評価書案について提出された主な意見及びそれらについての事業者の見解の概要

評価書案について、都民から3件の意見書が提出された。また、事業段階関係区長(千代田区、港区、新宿区)からの意見が3件提出された。意見等の内訳は、表1-1に示すとおりである。

図1 クズ群落の除去部分

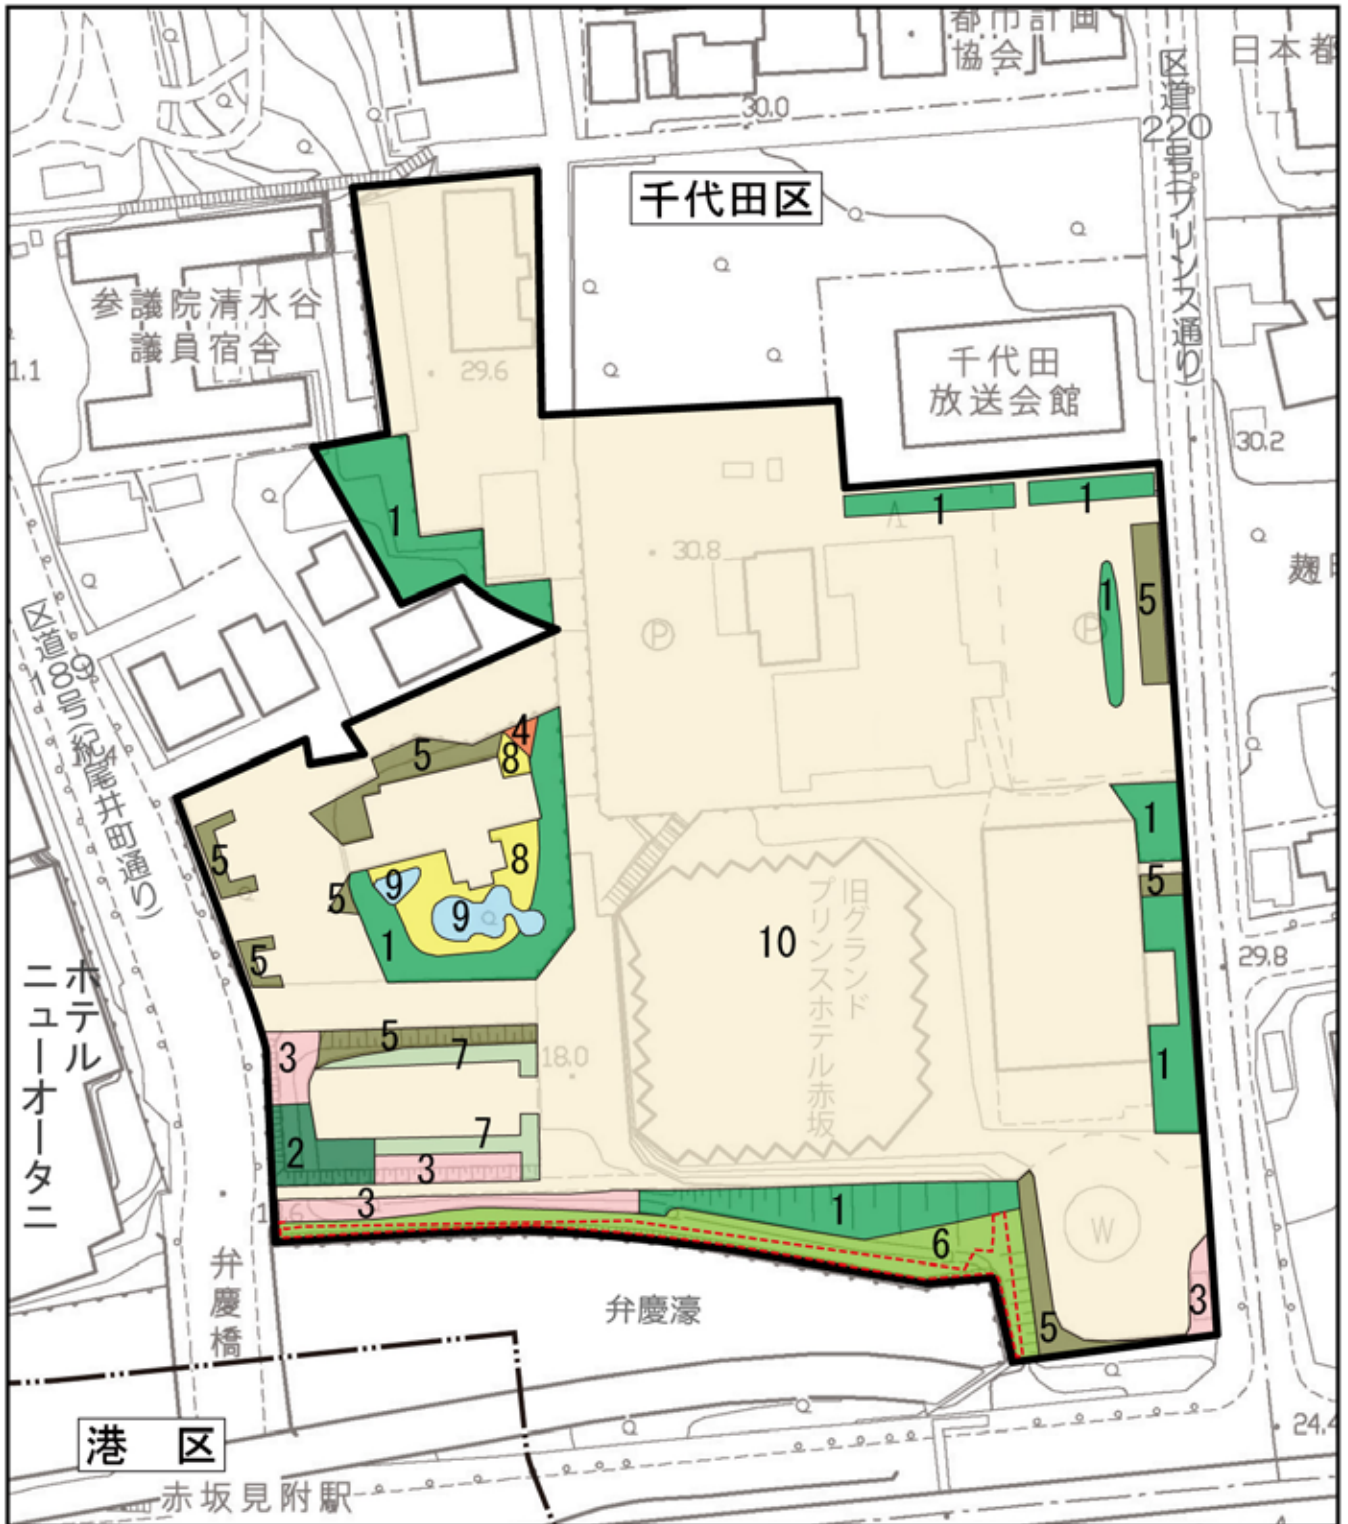
項目	生物・生態系(つづき)	
	意見の内容	事業者の見解
	<p>「清水谷公園等の樹木に対し影響を及ぼすような工事等は、計画地内において実施しない」としているが、具体的に、何をしない、ということか明示すべきである。また、計画地内だけでなく工事車両の通行による街路樹等への影響についても評価すべきである。</p>	<p>本事業の計画地は、旧グランドプリンスホテル赤坂の敷地の内側のみであり、敷地境界を越えて清水谷公園の樹木に影響が及ばないように施工上の配慮をいたします。</p> <p>また、交通誘導員及び工事用車両の運転手には、交通規則を遵守するよう教育するとともに、走行に際しては、清水谷公園の樹木及び街路樹へ影響が及ばないように注意・配慮いたします。</p>
	<p>「弁慶濠沿いの緑地の大部分は改変されない」としているが、クズ群落の面積がおよそ6割にまで減少している。生息への影響が小さいとはとてもいえない。また、「計画地周辺の緑地に避難することにより、生息環境は維持されると予測する」という予測には合理的な根拠が必要である。</p>	<p>計画地内において弁慶濠沿いの「都市計画公園(総合公園・紀尾井町公園)」(未開設)として指定されている範囲は、改変は行わずまとまった緑地として保全することとしております。ただし、クズ群落は「史跡江戸城外堀跡の保存管理計画書」(平成20年3月 千代田区 新宿区 港区)において、現地調査で確認された面積の約6割が除去対象となっております。(除去部分については図1参照、計画地近傍の都市計画公園の範囲については図2参照)</p> <p>なお、計画地北西部のまとまった緑地も改変せずに残す計画としていることから、工事中においては、計画地に生息する動物が利用可能であると考えます。</p> <p>「弁慶濠沿いの緑地の大部分は改変されない」と記述している部分では、鳥類の注目される種のうち、水域をよく利用するカワセミとダイサギへの影響について検討しています。これらの種は、草地であるクズ群落に大きく依存するものではなく、主に水際の樹木の枝の上や浅瀬から水域に生息する餌生物を探ることが多い種です。そのため、緑地としてはクズ群落単体ではなく、弁慶濠に隣接している樹木をまとまった緑地として影響を予測しました。</p>

図2 計画地近傍における都市計画公園の指定状況

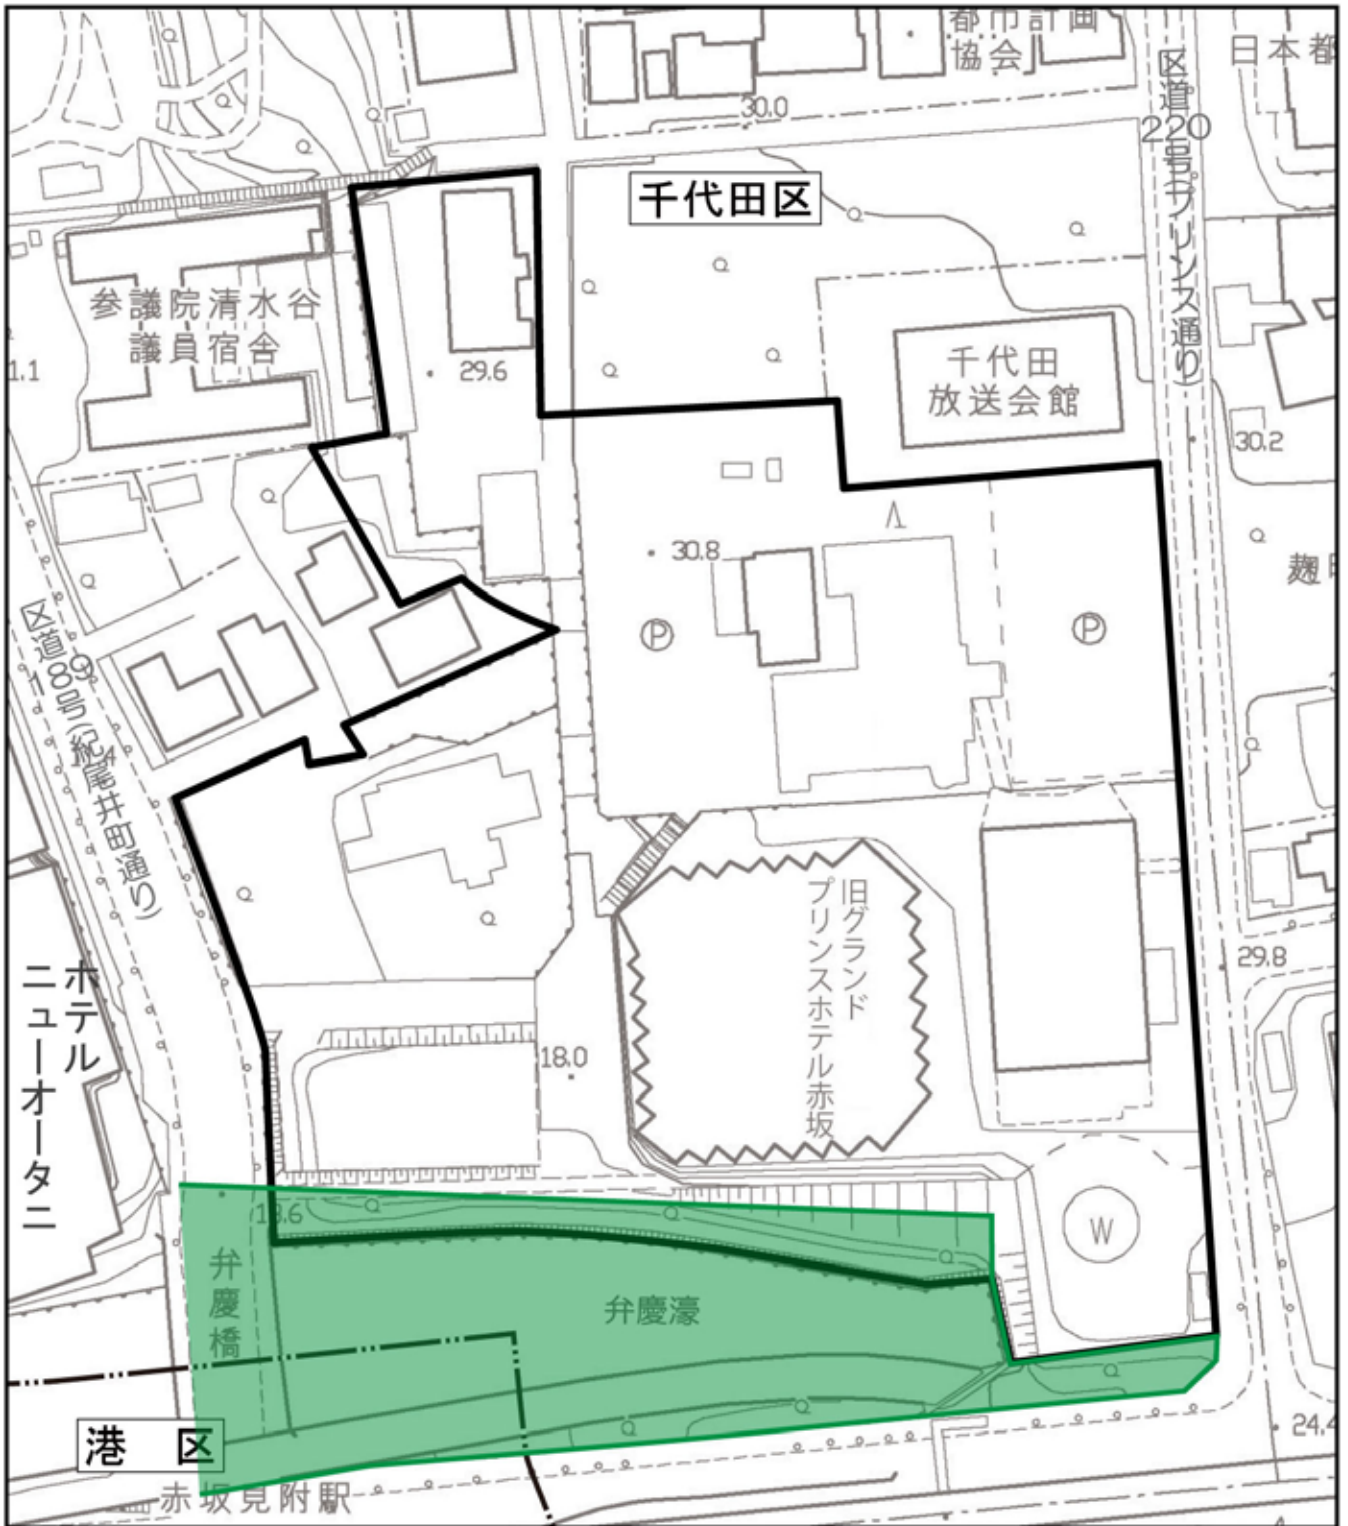
項目	計画全般(つづき)
意見の内容	事業者の見解
(3) 計画地には、都市計画道路(補助55号線)と都市計画公園(総合公園・紀尾井町公園)の未整備箇所が含まれていると思われるが、評価書案にはその記載が無い。よって、当該都市計画施設の位置および整備の考え方について記載すべきである。	都市計画道路の未整備部分は道路東側(麹町中学校や、都市センターホテル側)部分であり、計画地側の整備は完了しております。 また、「都市計画公園(総合公園・紀尾井町公園)」(未開設)は『都市計画公園・緑地の整備方針重点化を図るべき公園・緑地』(平成18年3月東京都・特別区・市町)において、重点化を図るべき公園・緑地には指定されておらず、当該公園の開設に関する決定権者である千代田区からも開設の意向は伺っておりません。 なお、計画地内において弁慶濠沿いの「都市計画公園(総合公園・紀尾井町公園)」(未開設)として指定されている範囲は、変更は行わずまとまった緑地として保全することとしております。
(4) 評価書p19に緑化計画についての記載があるが、紀尾井町地区地区計画に定められる緑地率40%についても記載すべきである。	環境影響評価書において追加記載いたします。
(5) 評価書p313に記載されている「温室効果ガス排出量削減義務と排出量取引制度」は「東京都」に訂正されたい。	環境影響評価書において修正いたします。
